改善箇所説明図

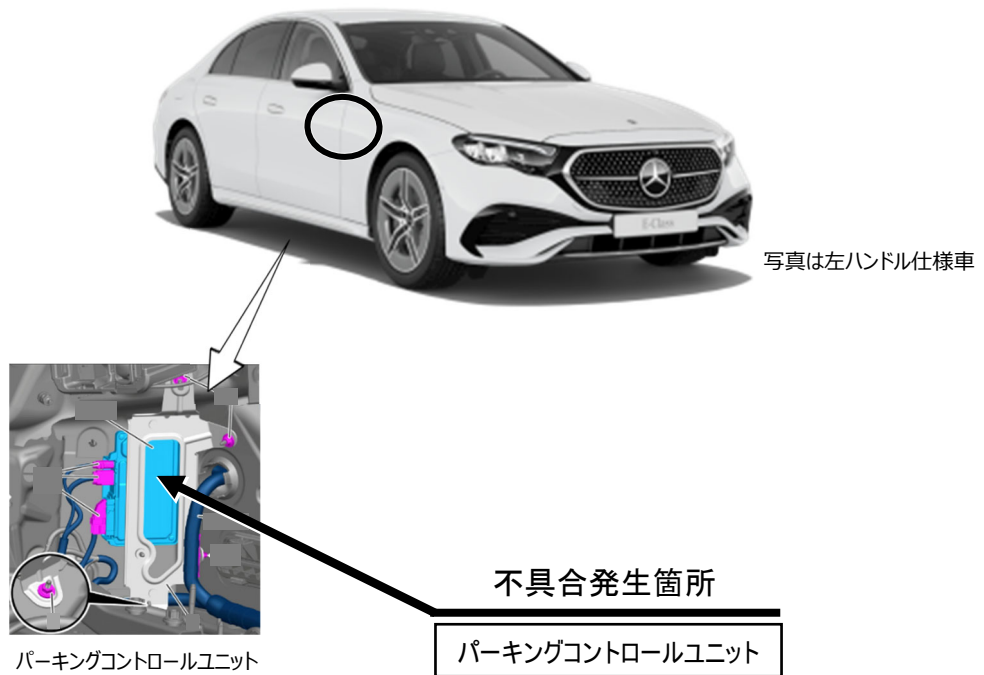
注: は、対策プログラムに書き換える部位を示す。

運転支援システムの一つの機能であるクロストラフィックアラートにおいて、パーキングコントロールユニットの制御プログラムが不適切なため、意図せず作動が停止することがある。そのため、自動ブレーキが作動せず、横断する人や他の車両と接触するおそれがある。

全車両、パーキングコントロールユニットの制御プログラムを対策されたプログラムに書き換える。

識別：車台番号の付近に黄色の識別ペイントを塗布する
